**KUJAWSKO-POMORSKIE CENTRUM
PULMONOLOGII w BYDGOSZCZY**
ul. Seminaryjna 1, 85-326 Bydgoszcz
tel. (0-52) 32 56 600, 700, fax (0-52) 32 56 606
REGON 092356930
(3)

E.ZP.261.20.2019

Dotyczy: przetargu nieograniczonego na **dostawę aparatury i sprzętu medycznego** – postępowanie nr **21 Z PN 19**.

Dotyczy Pakietu 4:

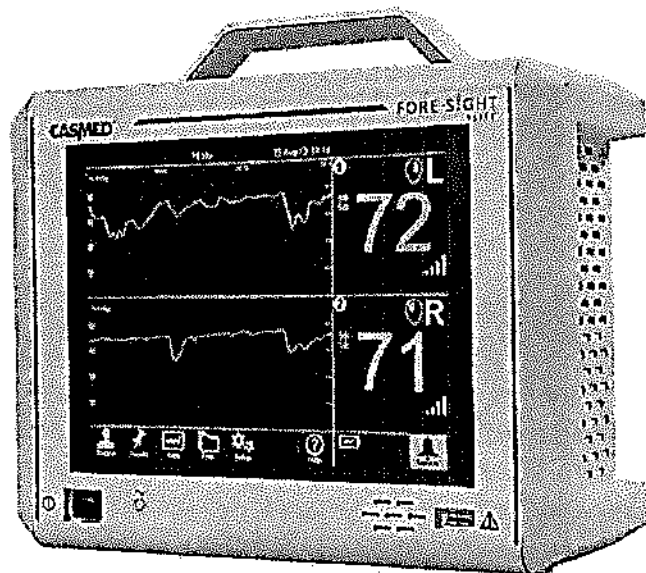
W celu przedłożenia oferty konkurencyjnej pod względem parametrów użytkowych, prosimy o wyrażenie zgody na dopuszczenie urządzenia do oksymetrii mózgowej i tkankowej o znacznie nowszej i bardziej zaawansowanej technologii (produkt z USA – obecnie grupa EDWARDS LIFESCIENCES) niż opisana w SIWZ, także w wymaganym systemie „LED”, 4-kanalowym i aż o pięciu – a nie 3 wiązkach świetlnych LED - dzięki którym pomiary są znacząco bardziej precyzyjne, niż pierwotnie wymagane w SIWZ. Aparat jest intuicyjny w obsłudze i obecnie w USA oraz Europie stanowi najczęstszy wybór Zespołów Anestezjologicznych używających technologii oksymetrii w praktyce klinicznej.

W związku z powyższym prosimy o dopuszczenie również poniższych parametrów użytkowych, z zachowaniem wymogu dostawy darmowych sensorów – 80 sztuk oraz 2 czujników SpO2 wraz z min. 24 miesięczną gwarancją na dostarczony sprzęt:

Zamawiający wymaga zaoferowania przedmiotu zamówienia zgodnego z opisem zawartym w załączniku nr 2-4 do SIWZ - Opis przedmiotu zamówienia a także - z treścią udzielonych odpowiedzi na pytania do SIWZ.
